07_GRAVIERES_CRR FOLCHERAN_REHABILITATION COMPLETE D'UN CRR DE 61 LITS

Date d'émission 23/04/2026
N° d'affaire : 2504885M0000259
Référence chrono : CT/885M0/0426/1244
Version : 2

Le présent document constitue le rapport prévu dans le contrat de Contrôle Technique n°2504885M0000259, que SOCOTEC Construction doit adresser au Maître d'Ouvrage après examen du dossier de conception destiné à la consultation des entreprises .

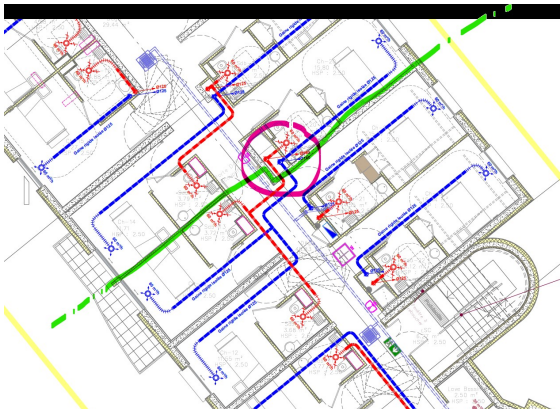
Dispositions du projet	Avis*	Observations et commentaires	N°
Caractéristiques des locaux à risques particuliers <i>Plafond coupe-feu 1h</i> <i>Cloisons coupe-feu 1h</i> <i>Porte coupe-feu 1/2h avec ferme-porte</i> CONDUITS ET GAINES Conduits ou gaines venant, traversant ou aboutissant dans un local à risques courants ou moyens ou importants (sauf conduits de Dn>125mm traversant un local à risques importants sans le desservir) <i>Prévisions de soffites en plaque de plâtre coupe-feu 1h.</i> DEGAGEMENTS (SORTIES) Manoeuvre des portes <i>Ensemble des portes des issues de secours s'ouvrant vers l'extérieur.</i> DISPOSITIONS PARTICULIÈRES COMPLÉMENTAIRES DES ÉTABLISSEMENTS DE TYPE "U" Principes fondamentaux de sécurité Conception de la distribution intérieure - Zones	F F F PM S PM	Pour mémoire suivant notice de sécurité les locaux à risques moyens sont : Au niveau RDJ : local serveur, archives, réserve centrale, atelier/maintenance, locaux linge propre et linge sale, locaux déchets et DASRI, local oxygène, sous-station, local vélos, locaux de stockage divers. Au niveau RDC : cuisine , locaux de décontamination et de lavage, lave-bassin, zones sales et propres, local O², réserve, chambre froide, local DASRI, SSI, etc. Au niveau R+1 : local pharmacie/stockage, locaux linge (propre, sale, entretien), local O², local de décontamination, lave-bassin, local d'archives ou de stockage complémentaire, etc Au vu de la conception des ZP et du fait que la notion de capacité équivalente entre ZP est discutable, l'avis de la commission de sécurité est à solliciter. Nota : RDC - ZP 120 7 lits - ZP 110 15 lits R+1 - ZP 210 23 lits - ZP 220 16 lits	234
